WERKPLAATS- BULLETIN

140-series

Smering van de pal in de portierschoot, 140-serie.

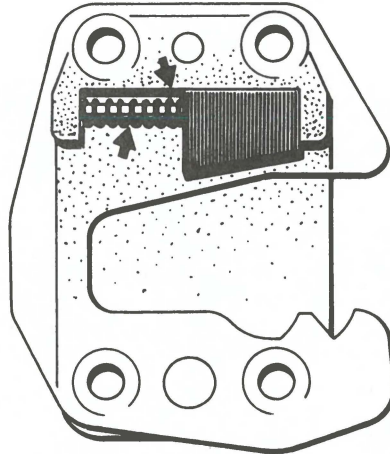
Om het vastzitten van de pal in de portierschoot te voorkomen, zullen wij voortaan adviseren, om het glijoppervlak van de pal, tezamen met de veer en geleidestift, iedere 10 000 km (6000 mijl) te smeren met vet op molybdeendisulfide basis. De naar beneden gerichte zijde van de pal moet echter niet worden gesmeerd.
